**Conseil économique et social**

Commission économique pour l'Europe**Comité des transports intérieurs****Forum mondial de l'harmonisation
des Règlements concernant les véhicules****Groupe de travail des dispositions générales de sécurité****109^e session**

Règlement n° 107 (Véhicules des catégories M₂ et M₃)**– Propositions relatives à de nouveaux amendements****Proposition de série 07 d'amendements
au Règlement n° 107
(Véhicules des catégories M₂ et M₃)****Communication de l'expert de l'Organisation
internationale des constructeurs d'automobiles (OICA)***

Figure 10
Distances pour le feu d'essai #2

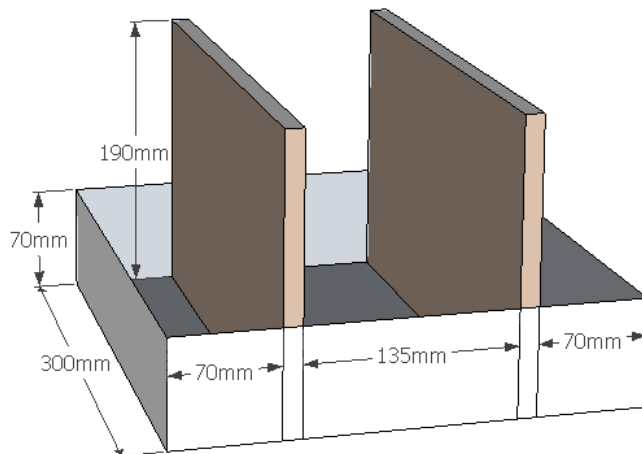
1.10.2+ Les bacs carrés avec panneaux de fibre et les bacs rectangulaires pour feu en nappe doivent être positionnés en fonction des scénarios d'essai des appendices 2 à 4. La figure 10 indique les dimensions pour le feu d'essai #2. Le feu d'essai doit être positionné perpendiculairement au long côté du dispositif d'essai.

Figure 11

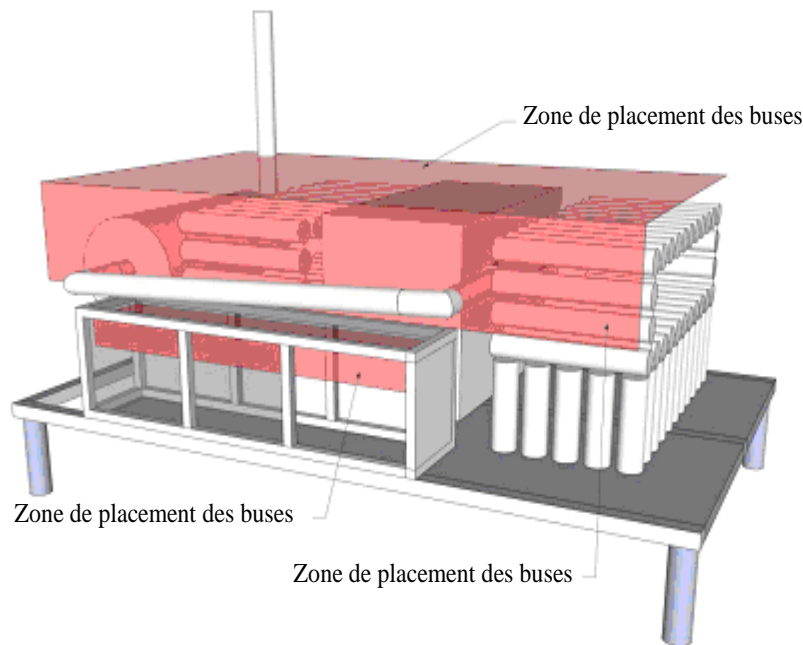
3.2 Le système d'extinction d'incendie doit être installé par le fabricant ou le fournisseur. La figure 11 indique la zone où il est possible de placer les points de décharge de l'agent extingueur tels que buses, générateurs d'agent extingueur ou tubes de décharge. Les points de décharge doivent être positionnés à l'intérieur du dispositif d'essai dans deux zones différentes :

a) Dans le plafond et sur la paroi arrière. Les points de décharge installés au plafond doivent être à au moins 750 mm au-dessus du sol

($z \geq 0,75$) et en dehors de l'obstruction 1. Les buses placées à l'arrière doivent être à 350 mm au plus de la paroi arrière ($y \geq 1,15$) et à 450 mm au moins du sol ($z \geq 0,45$). Les figures 17 et 18 montrent l'emplacement où les buses peuvent être situées;

- b) À l'intérieur du petit boîtier (désigné « obstruction 4 ») qui se trouve à l'arrière du dispositif d'essai. Les buses doivent être installées dans le plafond de boîtier, à au moins 290 mm du sol ($z \geq 0,29$).
